**Stellungnahme der Gemeinde  
Büttelborn im Dezember 2024**

**zum Ergebnis des**

**FFR-Berichts Startverfahren**

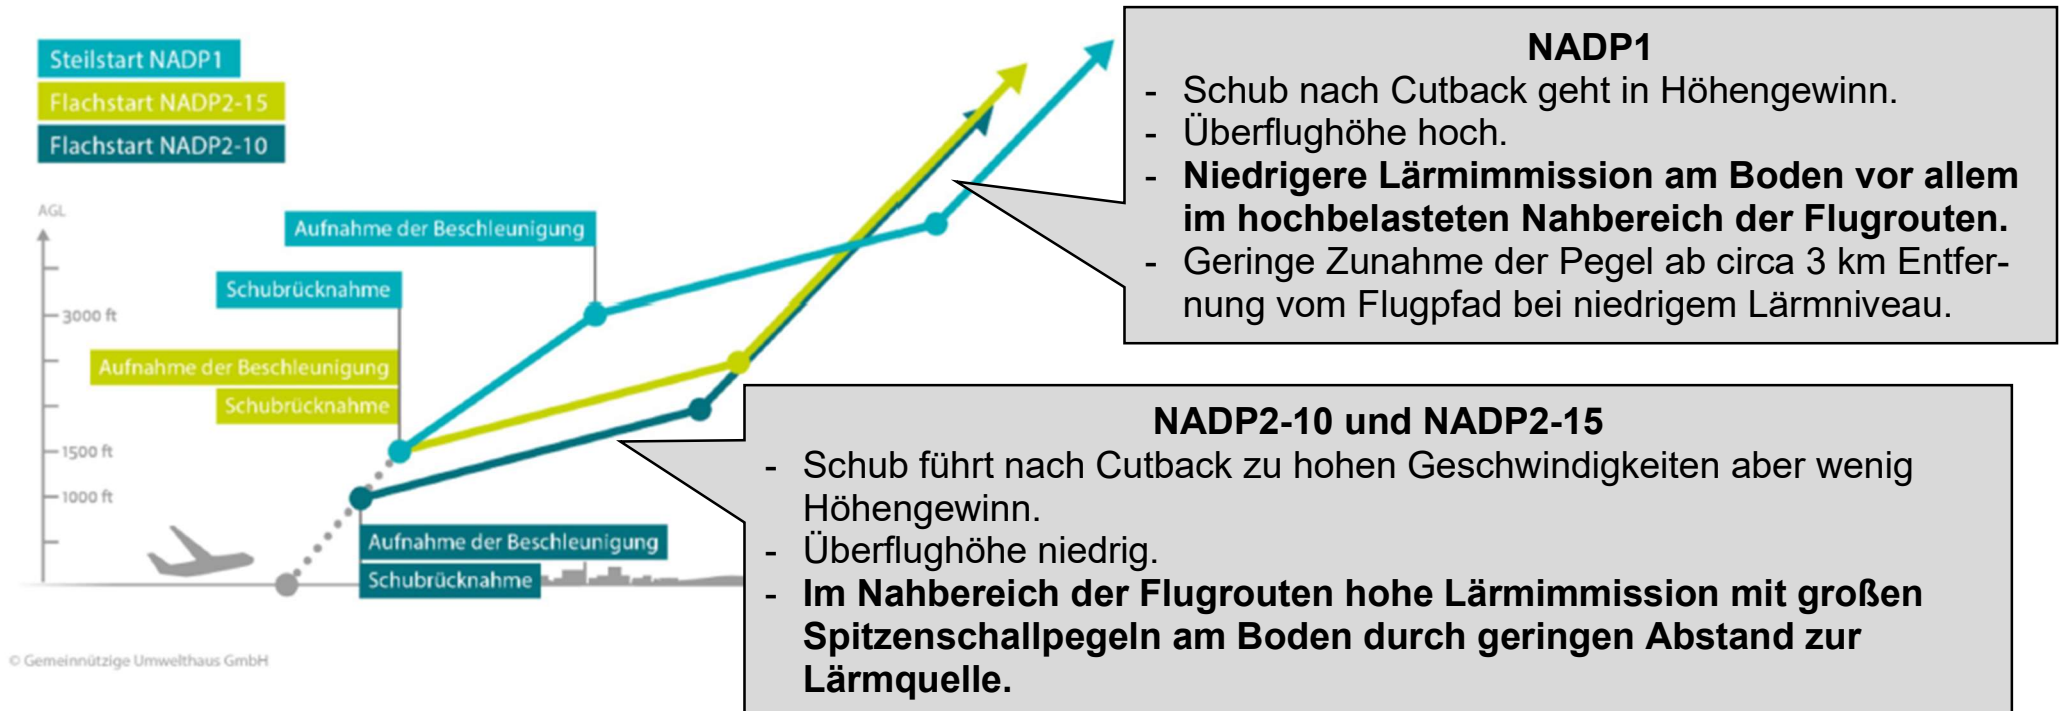
### Untersuchung von NADP1-10 wird ausgelassen.

Da NADP1-15 in Frankfurt nicht angewandt wird, erfolgt die Untersuchung mit einem für Frankfurt nicht relevanten Steilstartverfahren.

Ganz abgesehen davon, dass NADP1-15 mit Cutback in 1500 ft Höhe in Frankfurt nicht geflogen wird, ist ein Vergleich mit NADP2-10 mit Cutback in 1000 ft Höhe nichts anderes als **ein Vergleich von Äpfeln mit Birnen.**

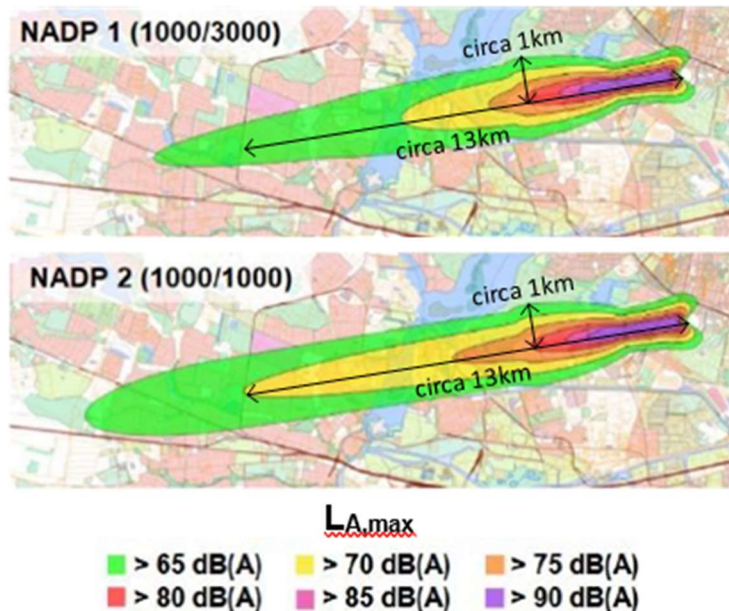
Für die Berechnung von Lärmimmissionen werden wegen variierender Lärmemissionen beim Start tabellarisch erfasste s. g. Zusatzpegel verwendet. Über die Verwendung von Zusatzpegel lassen sich bei einer Berechnung Werte für die Lärmemission erhöhen oder reduzieren und **damit besteht hier ein großes Potenzial, Berechnungen zu beeinflussen.**

In der Präsentation von Herrn Dr. B. Fuld wird gezeigt, dass für das Flachstartverfahren NADP2-10 bei einem Cutback in 1000 ft Höhe auffällig kleine Zusatzpegel für Rechnungen angesetzt werden.

Falsche Annahmen zur Schubrücknahme einschl. der zugehörigen kleinen Zusatzpegel führen damit für NADP2 zu unberechtigt niedrigen Lärmimmissionswerten im Nahbereich der Flugpfade. Damit entsteht in den Karten mit den Lärmkonturen vor allem im Bereich von Büttelborn bei einem auffällig kurzen Lärmfinger zum Vorteil von NADP2 der Eindruck, dass zwischen Flach- und Steilstartverfahren kaum ein Unterschied besteht und somit eine Verzerrung bezüglich der Dauerschallpegel.

1. Berechnungen zum Startverfahren NADP1-10 zu ergänzen.
2. die Berechnungen zu NADP2 ohne die Annahme einer erhöhten Schubrücknahme und mit den validierten Zusatzpegeln des DLR/UBA im Vergleich zum Startverfahren NADP1-10 zu überarbeiten

# Kartierungen zur Auswertung von Differenzen für Startverfahren/Tag und für AWR

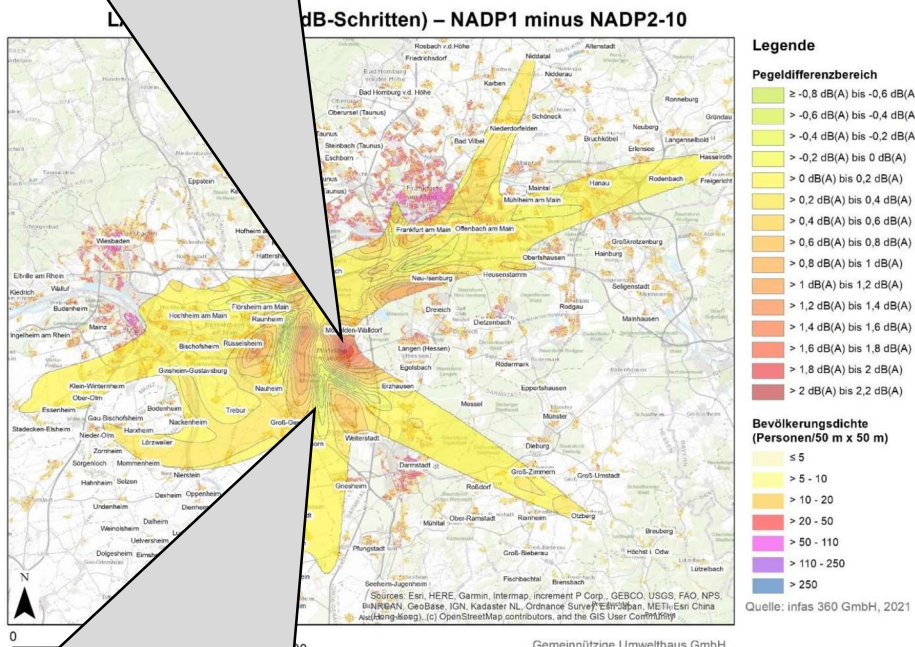
**Dunkelrot markierte Differenzen in Mörfelden beziehen sich hauptsächlich auf Bereiche, bei denen in der realistischen Karte von Fraport Dauerschallpegel/Tag Werte von unter 53 dB angegeben werden.**

**Für Klein Gerau wird vom FFR in den grünlich markierten Bereichen ein zu niedriger Dauerschallpegel/TAG knapp unterhalb der Grenze zu 55 dB angegeben. Laut Fraport liegt der Wert bei 58 dB, d.h. mehr als 5 dB höher als im hier rot markierten Bereich in Mörfelden.**

1. Ein Vergleich der dB-Differenz NADP1-15 minus NADP2-10 ergibt wegen der unterschiedlichen Lärmniveaus keinen Sinn.

2.. Durch Auslassung von NADP1-10 und fragwürdige Berechnungen zu NADP2-10 ist eine Zunahme der Lärmpegel für Mörfelden bei Anwendung von steilen Starts nicht nachgewiesen.

3. Die rote Markierung für Mörfelden suggeriert, dass Lärm bei steileren Starts von Büttelborn nach Mörfelden verlagert wird und dort ein neuer Lärmhotspot entstehen würde. Die roten Markierungen beziehen sich jedoch auf unrealistische Differenzen, die auf der Auslassung von NADP1-10 beruhen. Der Verzicht auf NADP2 wird auch laut ICAO in den hochbelasteten Nahbereichen der Flugrouten und damit auch in Mörfelden zu einer deutlichen Fluglärmelastung führen.

Abbildung 23: Delta-Karte NADP1 minus NADP2-10, Nacht (Aufwachreaktionen)

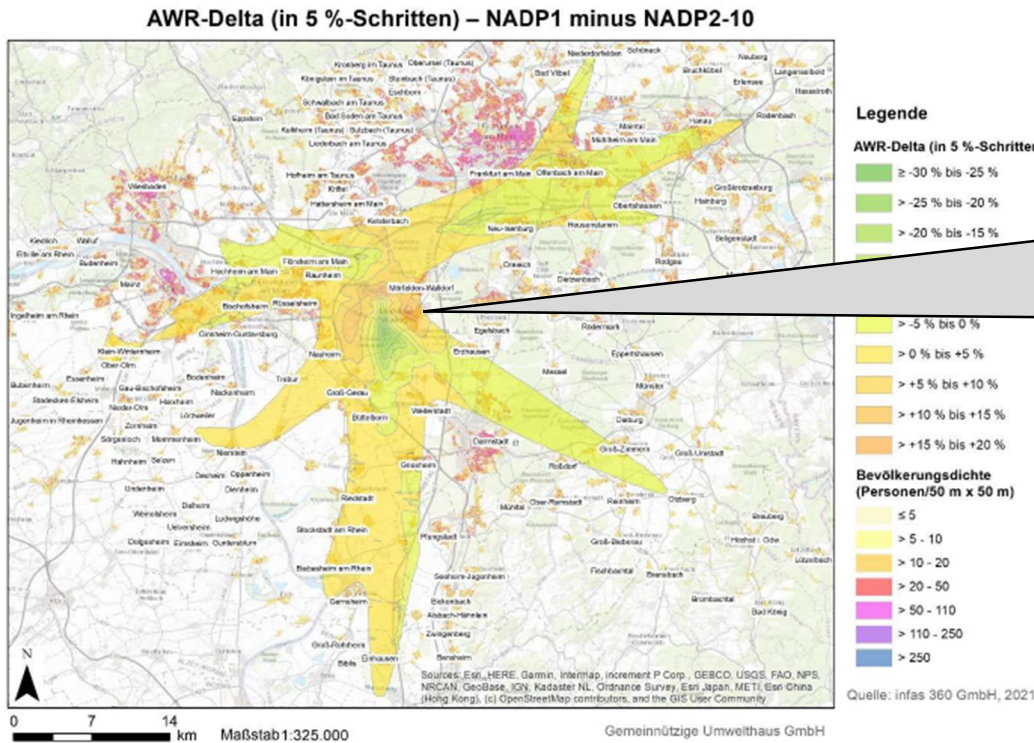
Die hohen Werte für die Zunahme der AWR in Mörfelden sind aus mehreren Gründen ebenfalls falsch und vor allem irreführend.

Klein Gerau und Teile von Worfelden liegen laut FFR-Bericht in der Nacht auf einem Lärmniveau im Bereich von 50 dB, Mörfelden überwiegend auf einem Niveau von 43 dB bis 45 dB. Bei einem Unterschied von ca. 6 dB ist es in den Ortsteilen von Büttelborn erheblich lauter als in Mörfelden, damit ist die AWR hier größer.

Die rote Markierung für die angebliche Zunahme der AWR in Mörfelden und die grüne Markierung für die Abnahme der AWR in Büttelborn suggerieren hier jedoch, dass steile Starts in Mörfelden zu einer absolut höheren AWR als in Büttelborn führen.

Zusätzlich sind hier die prozentualen Angaben für die AWR ohne Angabe von absoluten Bezugswerten für die aktuelle Höhe der AWR besonders irreführend, da kein Bezug zu tatsächlichen und damit vergleichbaren Werten der Aufwachreaktion herstellbar ist. Vgl. Ausführungen auf der folgenden Seite.

Tabelle 6: Flächen und maximale Konturausdehnung der SEL-Footprints mit Geschwindigkeitsbegrenzung  
(220kn)

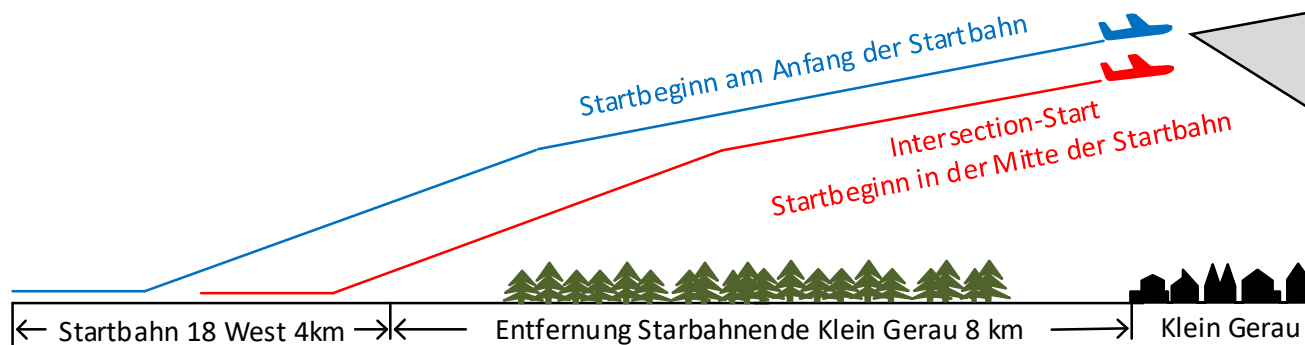
Der dargestellte Auszug aus Tabelle 6 im FFR-Bericht zeigt:

Bei den Flugzeugtypen B777, A320, B738 ist die Konturausdehnung bei **NADP1-15** in allen Lärmbereichen günstiger als bei **NADP2-10**

**Frage: Warum wird ein Ergebnis, das für NADP1 spricht, in Präsentationen vom FFR zu Startverfahren ausgelassen?**
